Lager voor het wiellagerhuis

febi nr. 21174

Vergel. nr. 204 352 00 27

**Mercedes-Benz C-klasse (202, 203 en 204),
E-klasse (207, 211 en 212), S-klasse (221) en andere modellen**

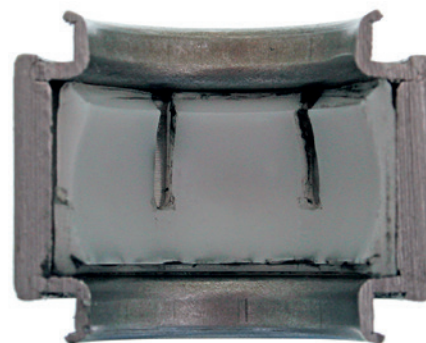
Tijdens het rijden kunnen ter hoogte van de achteras kloppende en krakende geluiden te horen zijn.

De bouw van het lager maakt dat zijn levensduur verkort wordt door slechte wegeersomstandigheden. De oorspronkelijk ingebouwde versie (vergel. nr 201352 00 27) beschikt over één smeringskanaal in het binnenste plastieken omhulsel (zie afbeelding 1). Deze is echter vaak niet voldoende om het lager gelijkmatig te smeren. De uitdroging die hier vaak mee gepaard gaat maakt dat het lager vatbaar is voor slijtage. Mercedes-Benz gebruikt deze versie niet meer en heeft ze vervangen.

febi bilstein raadt aan de nieuwe versie van het lager te gebruiken: febi 21174 (Vergel. nr 204 352 00 27). Het gewijzigde lager heeft meerdere kanalen in plaats van slechts één (zie afbeelding 2). Dat zorgt voor een langdurige smering, wat de levensduur van het lager verlengt
